PARC ÉOLIEN DE LA SEIGNEURIE DE BEAUPRÉ – 4

Étude d'impact sur l'environnement Volume 4 : Réponses aux questions et commentaires

Déposée au ministère du Développement durable,
de l'Environnement et des Parcs

20 juin 2011

Annexe A Carte 6.5B « Modélisation du climat sonore »

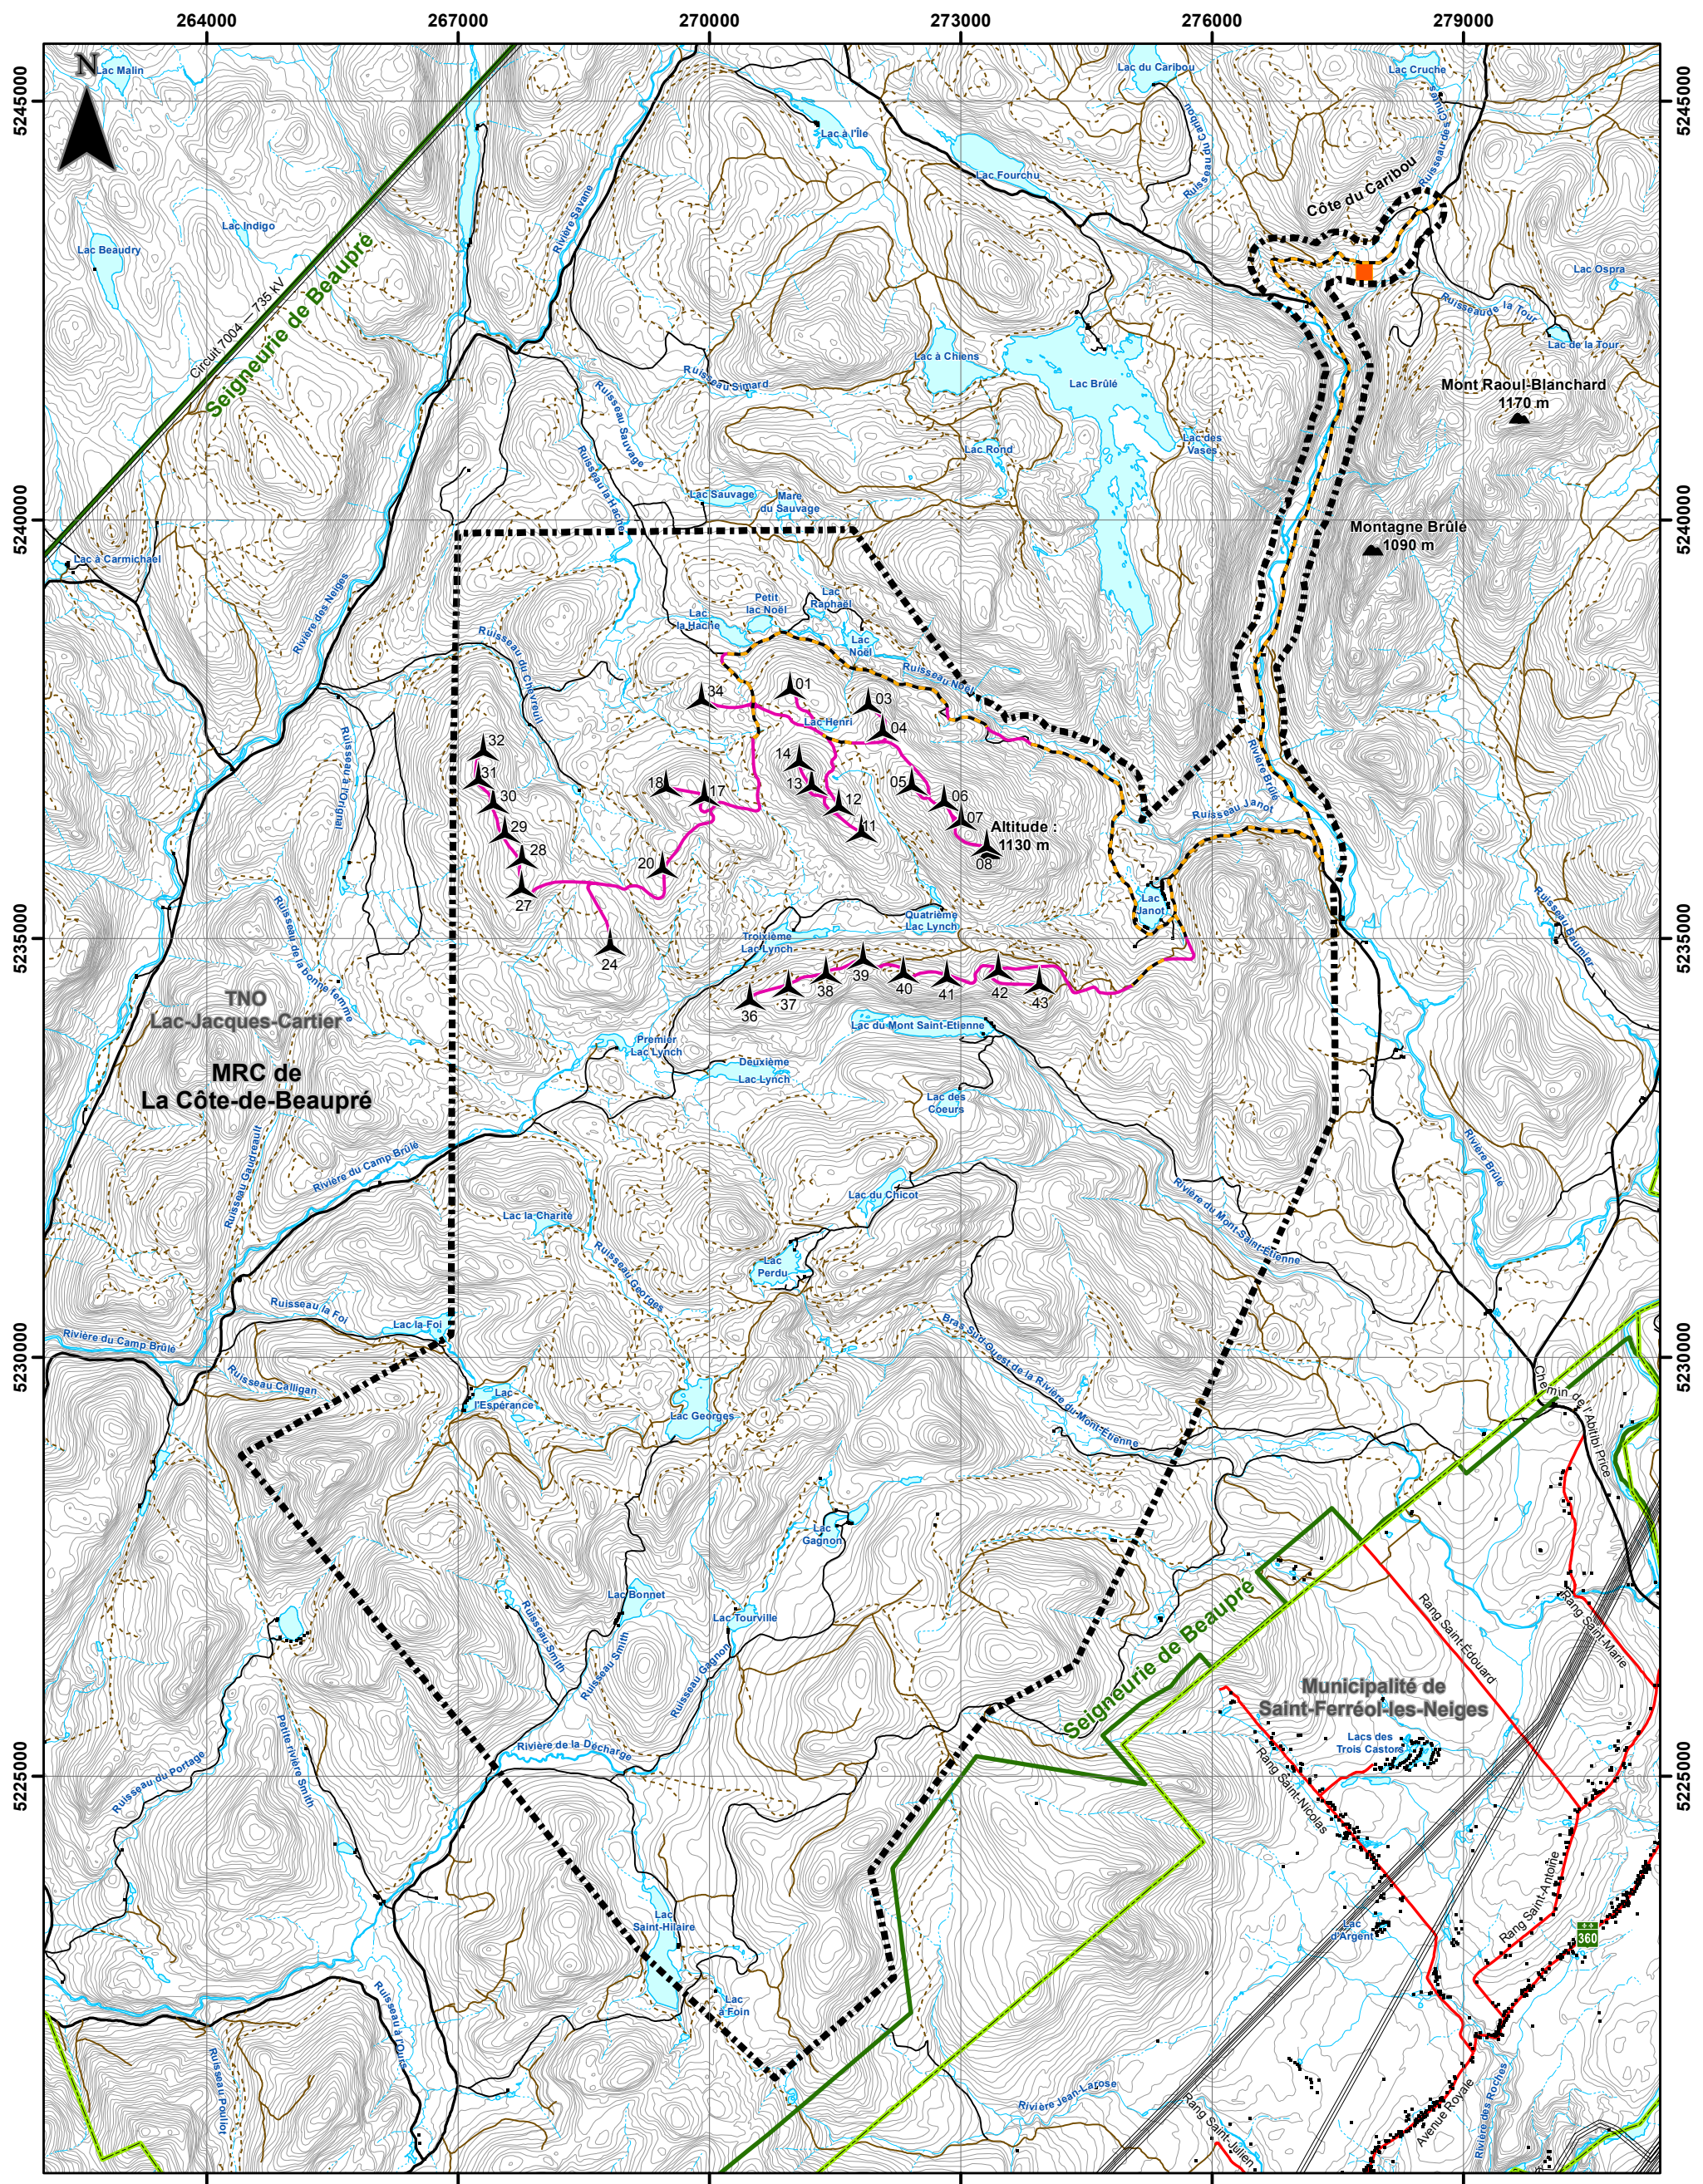
QC 27 Outre la référence au volume 2 et au respect du critère de 50 dB(A) de la Note d'instructions 98-01 sur le bruit (juin 2006), l'étude d'impact devrait faire ressortir les résultats des simulations pour les utilisateurs des chalets de la zone d'étude.

RQC 27 Les Partenaires ont procédé à une modification de la présentation de la carte 6.5 afin de faire ressortir les résultats détaillés de la simulation sonore pour les utilisateurs des chalets de la zone d'étude. La carte est jointe à l'annexe A.
